GOVERNO DO ESTADO DE MATO GROSSO
SECRETARIA ESTADUAL DE SAÚDE

Memorial

Conclusão do Relatório

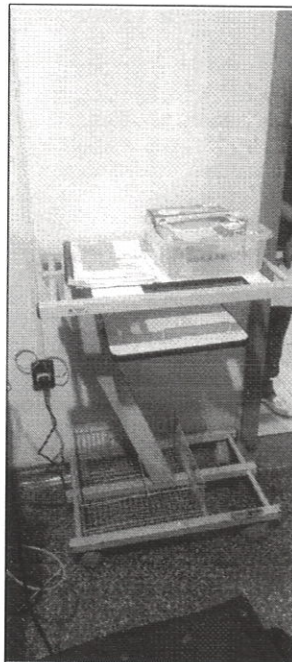
Sala de triagem - Presença de sensor de oximetria danificado

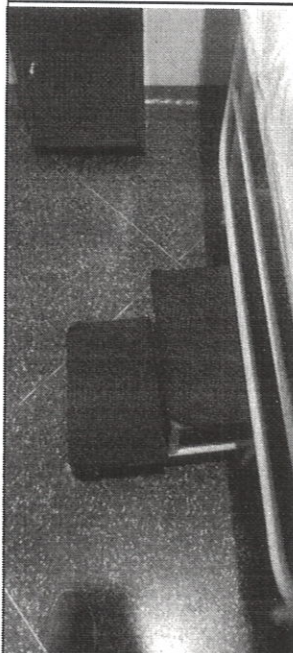
Sala de triagem - Presença de material para curativo na sala de triagem dos pacientes, móveis e utensílios desnecessários no ambiente

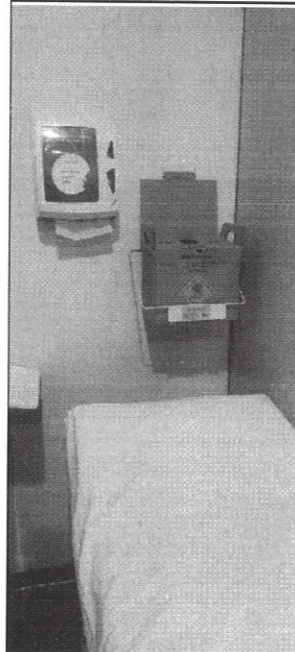
Sala de triagem - Presença de escadinha com acabamentos danificado

Sala de triagem - Presença de caixa de descarte perfuro cortante sobre maca usada para examinar e avaliar paciente.

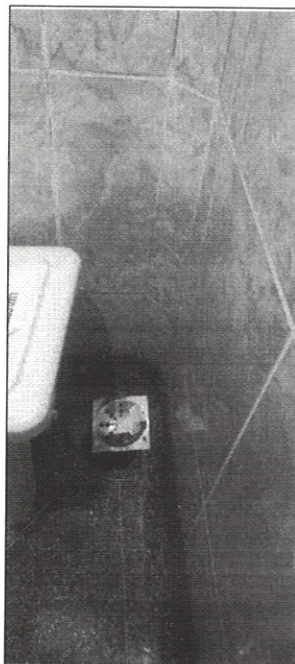
Diversos setores - Presença de rede de gases sem a devida proteção

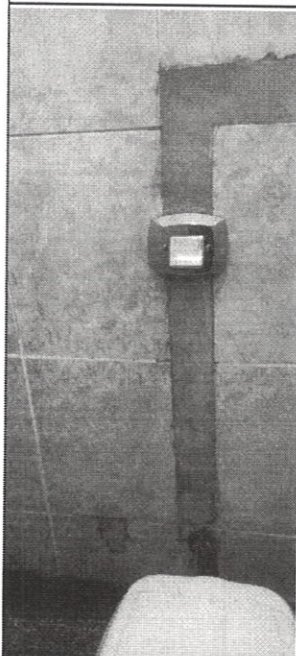
Diversos setores - Presença de ralo sem a devida vedação

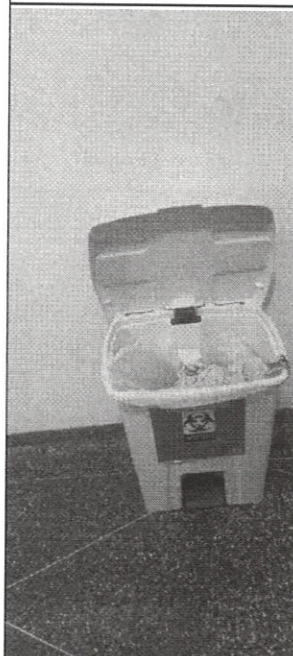
Sanitários no corredor - Presença de reparo nas paredes sem o devido acabamento, dificultando a desinfecção dos ambientes.

Acondicionamento - Presença de cestos de lixo identificado como lixo infectante com presença de lixo comum.

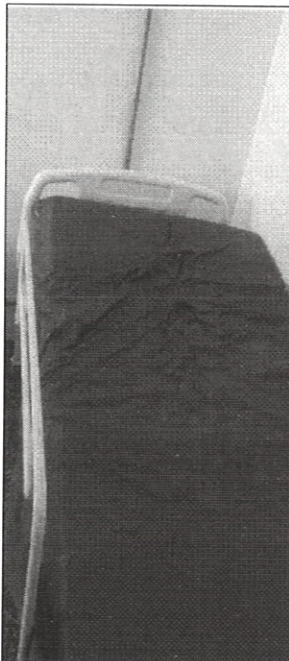
Posto de enfermagem - Presença de pertences de funcionários sobre bancada ao lado dos materiais, medicações e soluções.

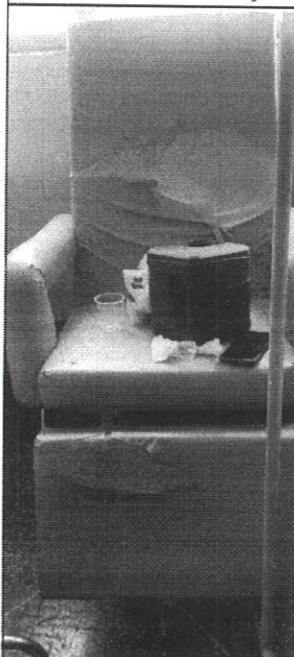
Setores diversos - Presença de capa de colchão desproporcional a espessura do colchão formando dobras e proporcionando lesão por pressão nos pacientes.

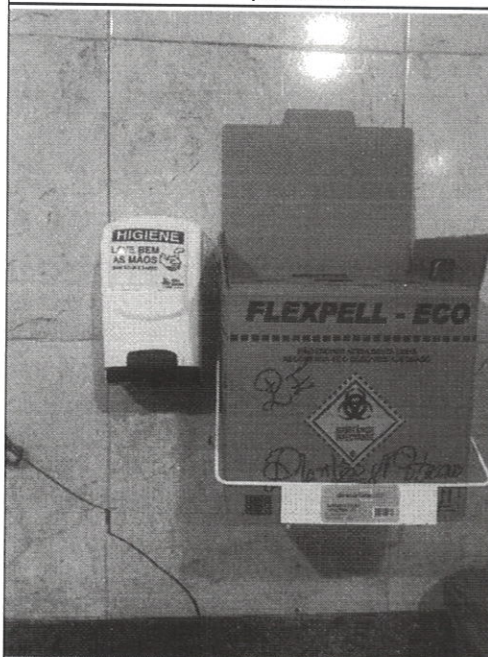
Isolamento - Presença de poltrona e demais mobiliários de stofado danificados, dificultando a desinfecção dos mesmos. Art. 56.Art. 57, RDC "63/2011

Posto de enfermagem - Presença de dispenser de sabão ao lado da caixa de descarte, cruzamento de fluxo limpo com contaminado.

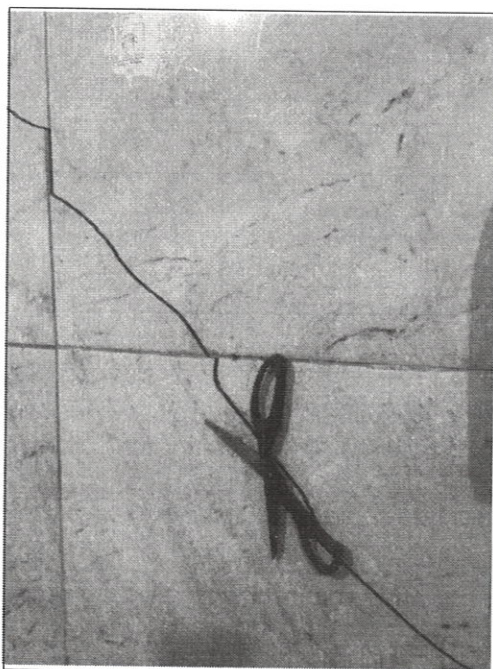
Posto de enfermagem - Presença de rachadura e tesoura necessitando limpeza e desinfecção.

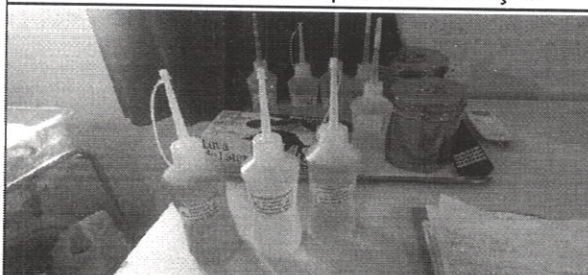
Sala de cuidados Recem nascido - Presença de banheira de material plástico e com sujeira, oferecendo risco de contaminação e infecção. Art. 57, RDC 63/2011

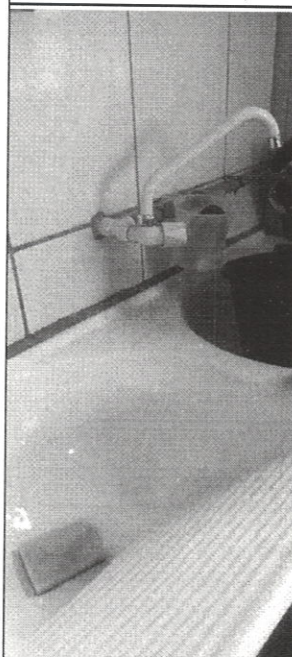
Diversos setores - presença de frasco de almotolias com solução fotossensível

Diversos setores - Presença de utensílios de material abrasivo utilizados na limpeza de diversos material e sem protocolo de limpeza e troca

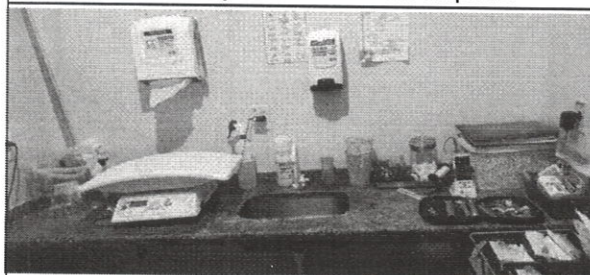
Sala cirúrgica - presença de acúmulo de materiais e medicações na sala de cirurgia.

Sala de cuidados com RN - presença de diversos materiais ao lado da pia, oferecendo risco de contaminação

Sala de tomografia - presença de aparelho de RX portátil

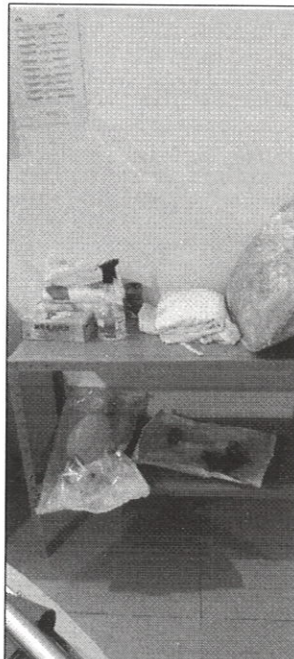
Sala de tomografia - presença de frasco umidificador com solução, extensões caracterizando uso comum entre os pacientes.

Sala de tomografia - presença de aventais para paciente sobre mesinha, assim como diversos outros materiais, ambiente desorganizado

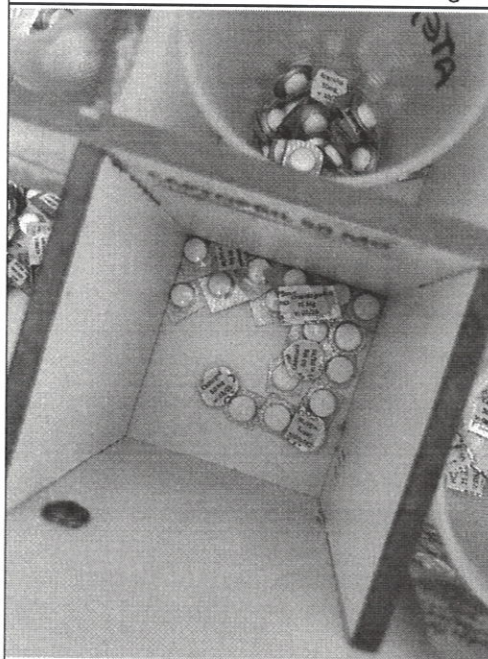
Sala tomografia - Presença de diversos seringas para injeção de contraste com data de validade expiradas (validade 22/05/2025)

Farmácia - medicamentos unitarizados com rotulagem inadequada

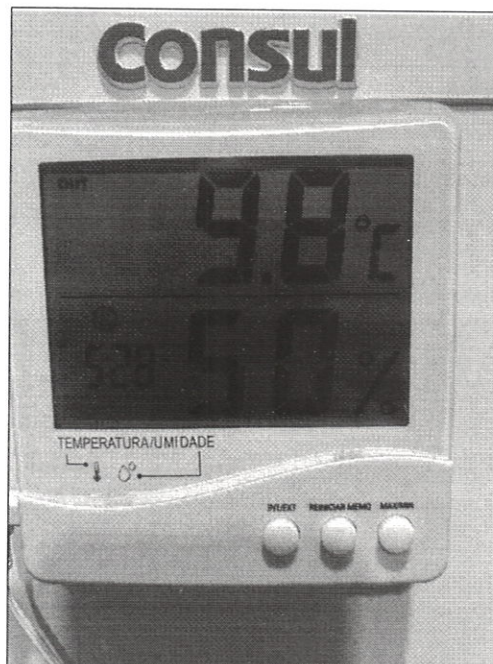
Farmácia - Termômetro do refrigerador indicando temperatura máxima acima do permitido

Farmácia - Termômetro indicando temperatura de momento acima do permitido

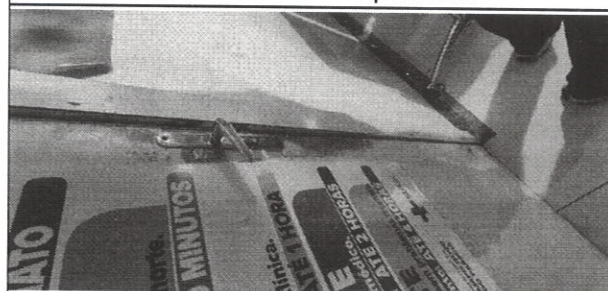
Farmácia - Planilha de registros de temperatura com registros inadequados

Triagem – Esquadria sem acabamento

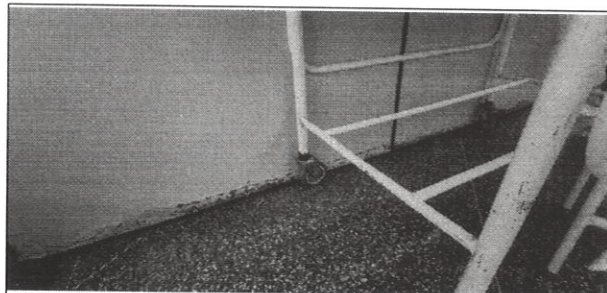
Triagem – Escada danificada, ausência de troca de forro após atendimento

Triagem – Divisória em Eucatex estufada

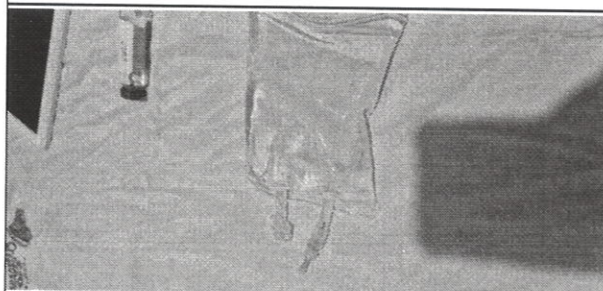
Espera (circulação) – Logarinas com estofado permeável

Sala de Curativo - solução fisiológica fracionada sem rotulagem com agulha conectada

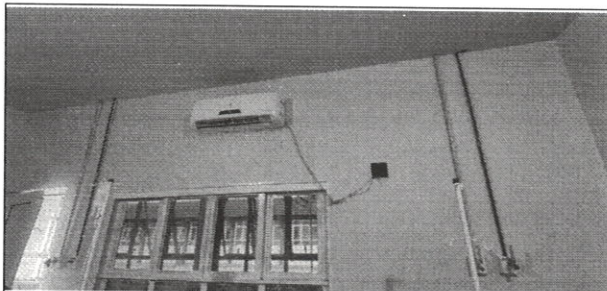
Entrada Laboratório – Descarte incorreto de roupa suja

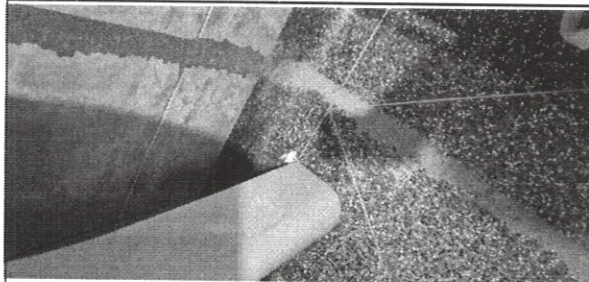
Observação Coletiva – Fiação e caixa de passagem elétrica exposta

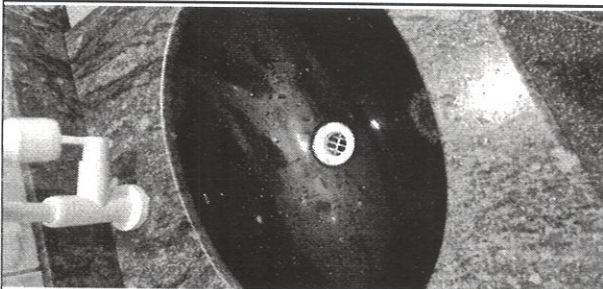
Banheiro medicação/observação – Ausência de acabamento no reparo realizado

Banheiro medicação/observação – Sujidade na pia

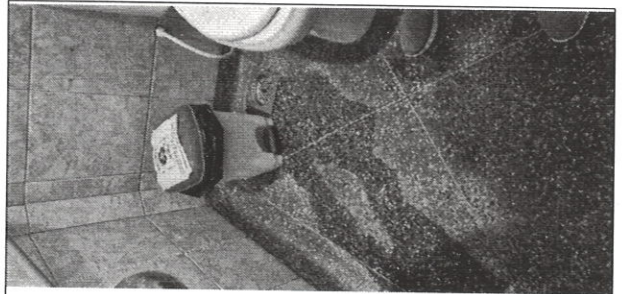
Banheiro medicação/observação – Tubulação hidráulica exposta

Banheiro medicação/observação – Ralo divergente da norma e presença de água

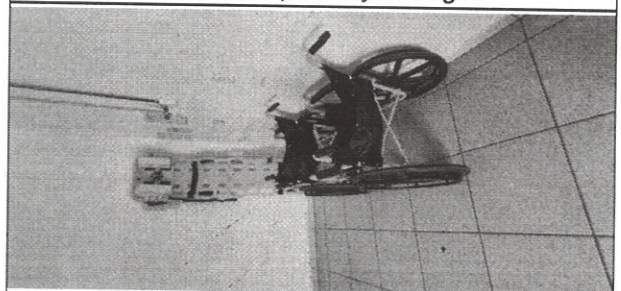
Banheiro medicação/observação – Descarte incorreto de material biológico

Acesso Ambulância – Ambiente com rachadura na parede, cadeira de roda com tecido desgastado, e maca de estabilização com falta de higienização correta

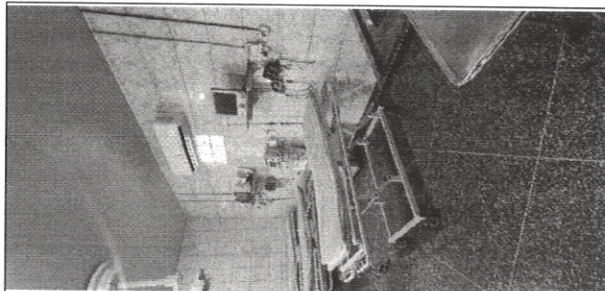
Pronto Atendimento – Bebedouro locado em ambiente e com tubulação de hidráulica e elétrica expostas

Pronto Atendimento - 03 leitos sem grade de segurança

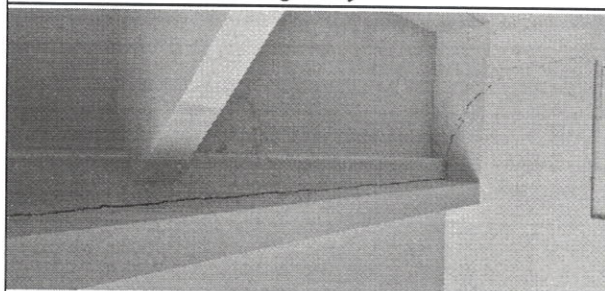
Pronto Atendimento - Móveis enferrujados e fiação exposta

Semi Intensivo - Trincas decorrente pela falta de junta de dilatação entre as estruturas.

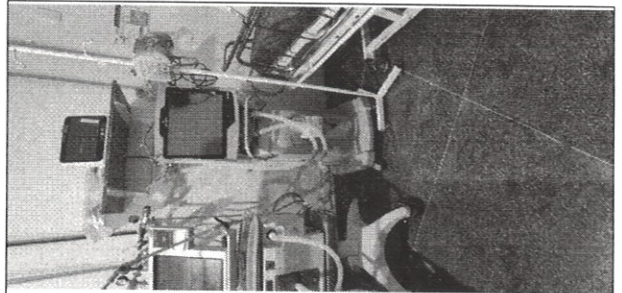
Banheiro Semi Intensivo - Rachaduras devido a falta de junta de dilatação entre as estruturas

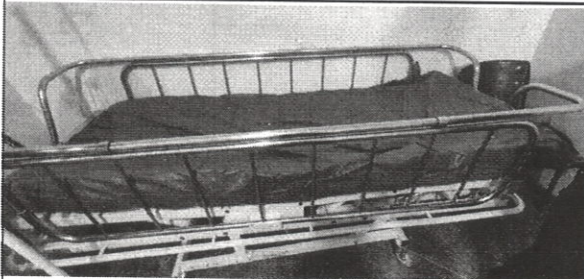
Semi Intensivo - Infiltração na alvenaria

Semi Intensivo - Tamanho de colchão incompatível com o leito

Semi Intensivo - Infiltração na alvenaria

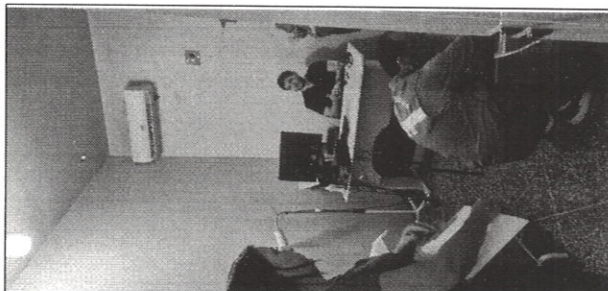
Posto de Enfermagem do pronto Atendimento -
Guarda de pertences pessoais

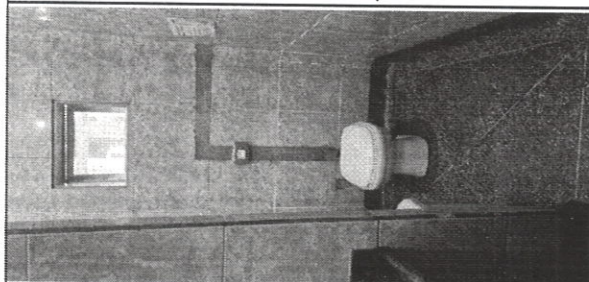
Consultórios - Rachaduras e infiltrações nas
alvenarias

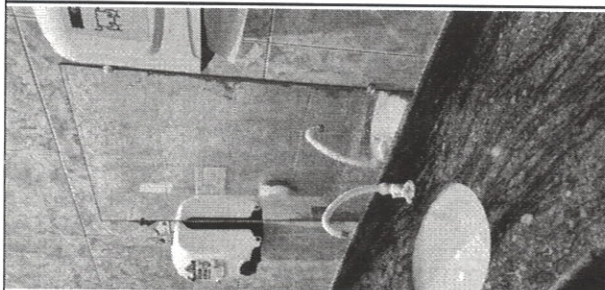
Sanitário Feminino Espera - Ausência de
revestimento nos reparos realizados

Sanitário masculino espera - Espelho deteriorado

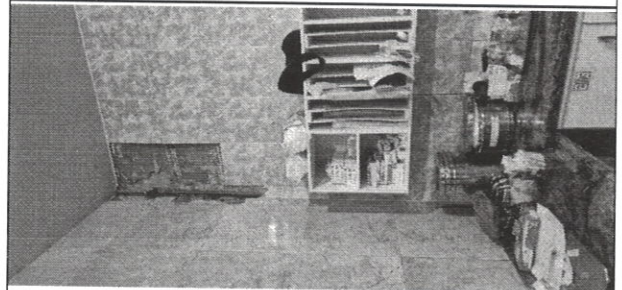
Posto de Enfermagem - Internação - Rachaduras na alvenaria

Posto de Enfermagem Internação - Tubulação exposta e ausência de revestimento

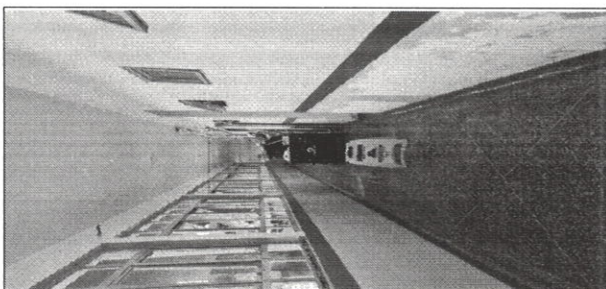
Posto de Enfermagem Internação - Roupa limpa
exposta

Corredor de acesso interno aos consultórios -
Tubulação de ar condicionado exposta

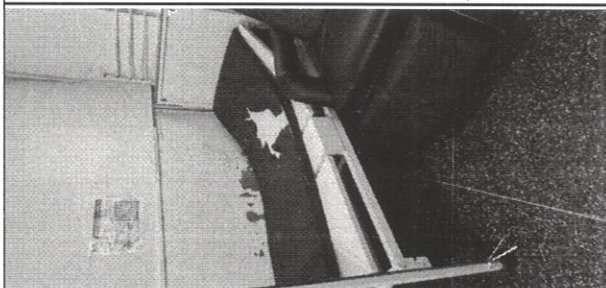
Corredor interno de acesso aos consultórios -
Ferrugem nas esquadrias

Colchão com revestimento rasgado

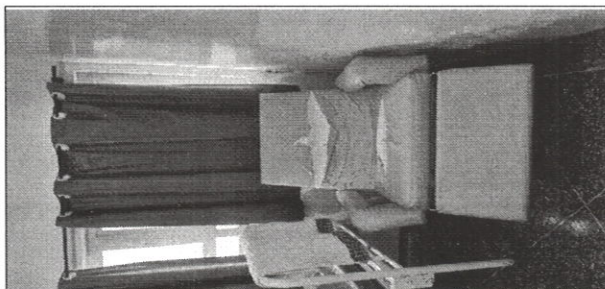
Internação Pediatria - Brinquedos juntos dos leitos
e sem higienização

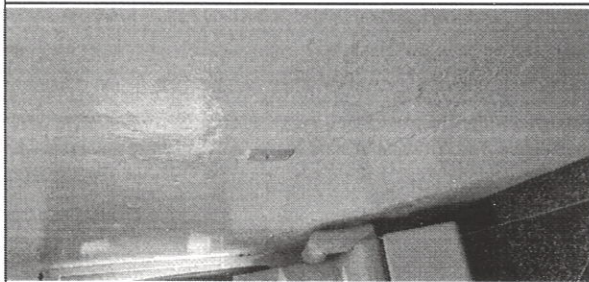
Clinica Médica Masculina - Poltrona com
revestimento rasgado

Clinica Médica Masculina - Infiltração na parede

Ausência de área para guarda de pertences para
pacientes

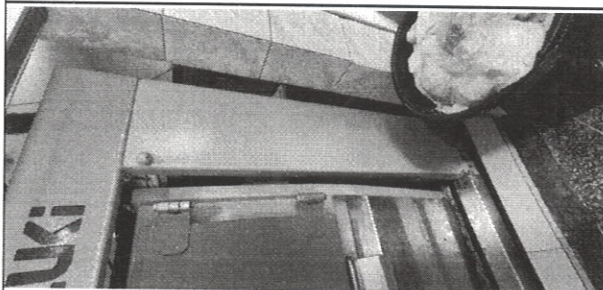
Cadeira de rodas locadas na circulação da internação

Lavanderia - lavadora de barreira apresenta vãos em sua estrutura

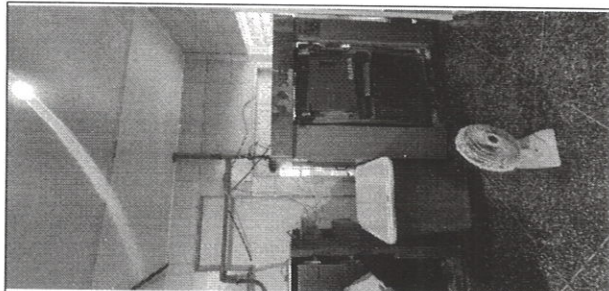
Lavanderia - Área suja - Máquina de lavar com tubulações de Elétrica e hidráulica expostas

Lavanderia - Área limpa - Ausência de climatização adequada, sendo utilizado um ventilador doméstico

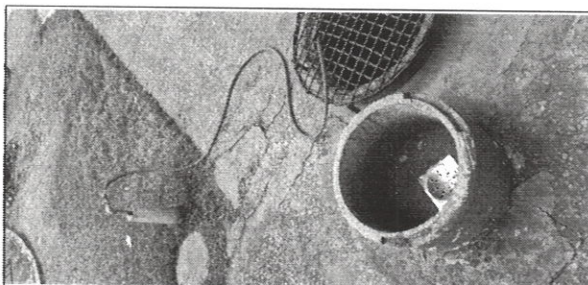
Material da lavanderia armazenado na circulação

Guarda de carrinhos de limpeza e de resíduos na circulação em frente a entrada da lavandeira

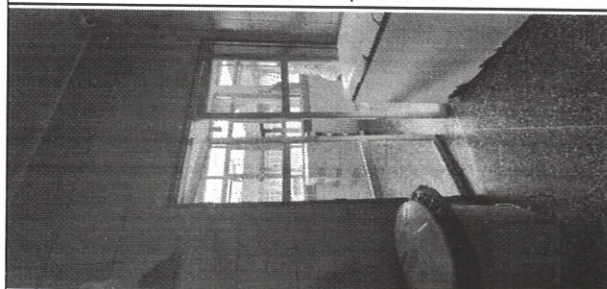
Cozinha - armazenamento de utensílios e produtos no chão

Cozinha - Porta contra insetos sem fechamento por completo e freezers com ferrugem

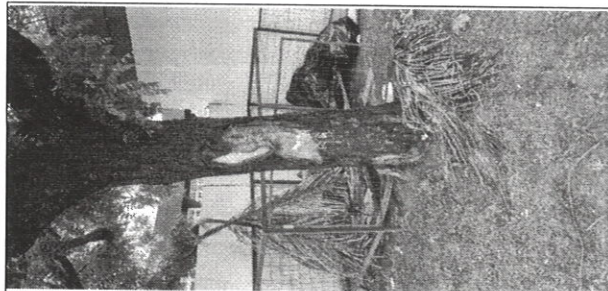
Abrigo de Resíduo Infectante - Espaço subdimensionado

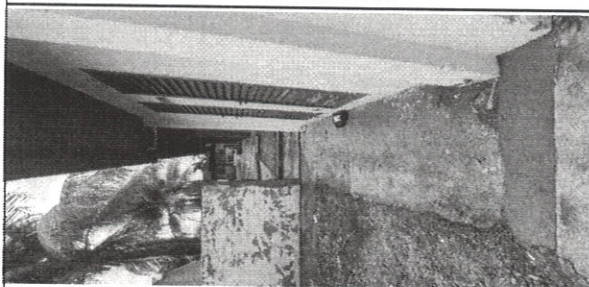
Abrigo de Resíduos Grupo D - Gaiola metálica sem proteção

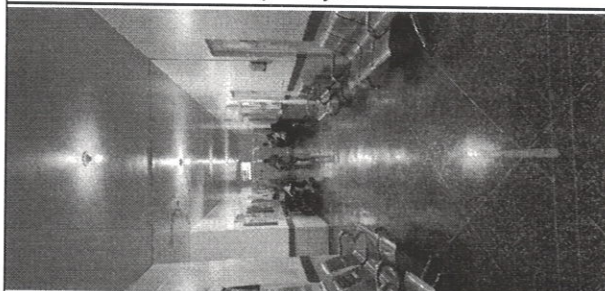
Acesso aos abrigos com degraus, dificultando o acesso com carrinhos

Circulação - Espera - Paredes e laje com infiltração

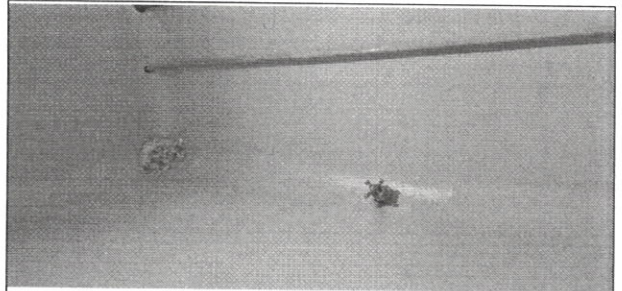
Sala do RN - Acúmulo de diversos utensílios, com área subdimensionada e paredes com fissuras

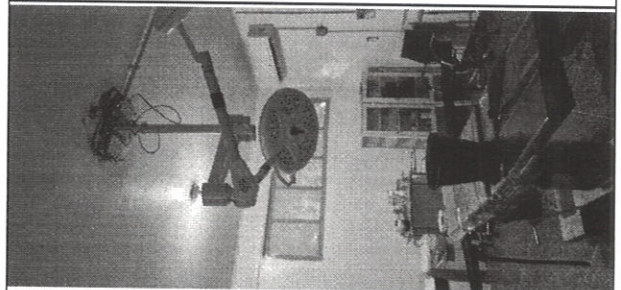
Vedação de abertura com espuma expansiva

Sala Cirúrgica 01 - com vazamento no foco cirúrgico, e apresenta ferrugem

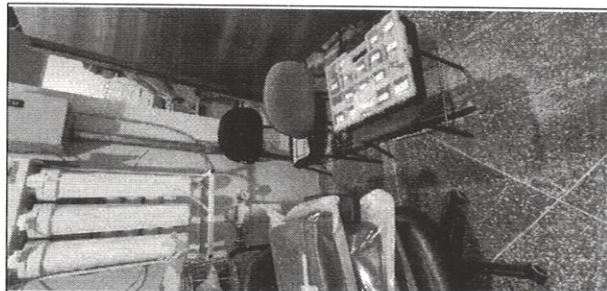
CME - Área limpa e suja no mesmo ambiente sem separação e fluxo cruzado

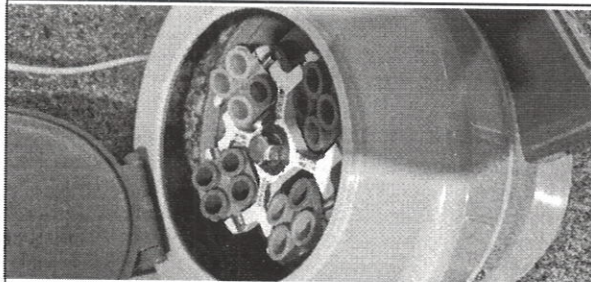
CME - Tubulação exposta e com cadeiras para sinalizar e proteger

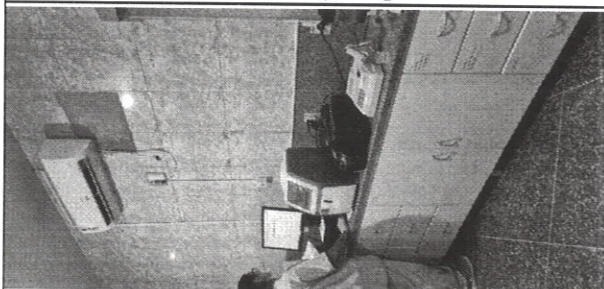
Laboratório Geral - Centrífuga de tubo com ferrugem na parte interna

Laboratório Geral - tubulação de elétrica do ar condicionado exposta

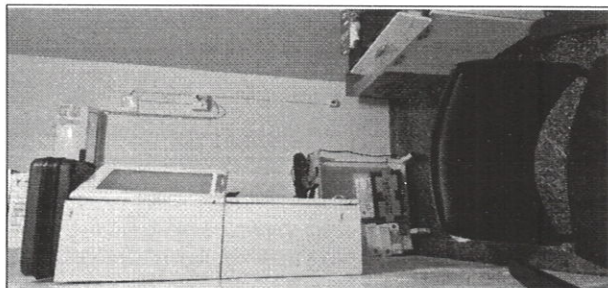
Agência Transfusional - Tubulação de drenagem e elétrica do ar condicionado exposta e com escoamento para a pia

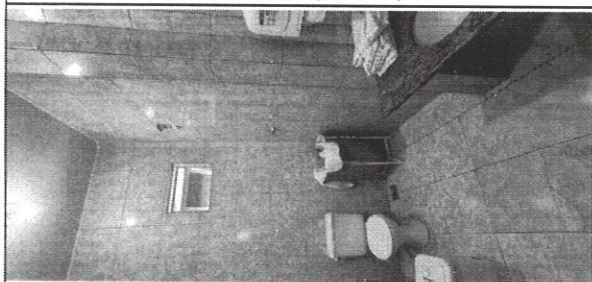
Sala de Ultrassom - Tubulação de elétrica do ar condicionado exposta
